Informe Consolidado de Solicitud de Aclaraciones, Rectificaciones y/o Ampliaciones a la Declaración de Impacto Ambiental del Proyecto "Proyecto De Emergencia Habitacional Fondo Solidario Elección De Vivienda DS N°49 TucapeL Bajo"

Nombre del Titular : Comité De allegados y sin casa Juntos Por Un Sueño 2° Etapa
Nombre del Representante Legal : Andrea Alejandra Silva Briones
Dirección : Pasaje 4, 2132 Villa Esperanza

El presente Informe Consolidado de Solicitud de Aclaraciones, Rectificaciones o Ampliaciones a la Declaración de Impacto Ambiental del proyecto "Proyecto De Emergencia Habitacional Fondo Solidario Elección De Vivienda DS N°49 TucapeL Bajo", contiene las observaciones generadas en virtud de la revisión de la Declaración de Impacto Ambiental.

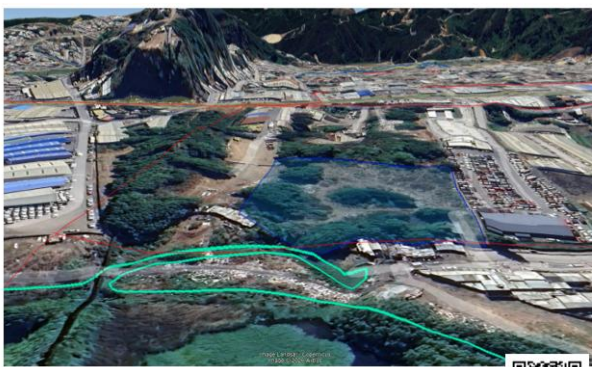
Conforme a lo anterior, las dos siguientes figuras sugieren una modificación en el diseño del área verde con el fin de conservar el canal y la arboleda que allí existe. La primera figura muestra el diseño del área verde propuesto por el titular. En tanto la segunda figura sugiere apegar el área verde al canal y aprovecharlo en su diseño. Con ello se protegería la biodiversidad y se agregaría calidad de vida a los residentes quienes podrían dedicar tiempo recreativo a la observación del tránsito de aves por el sector. Actividad que podría ser reforzada por la Dirección de Medio Ambiente del Municipio mediante sus programas de observación y protección de aves”.
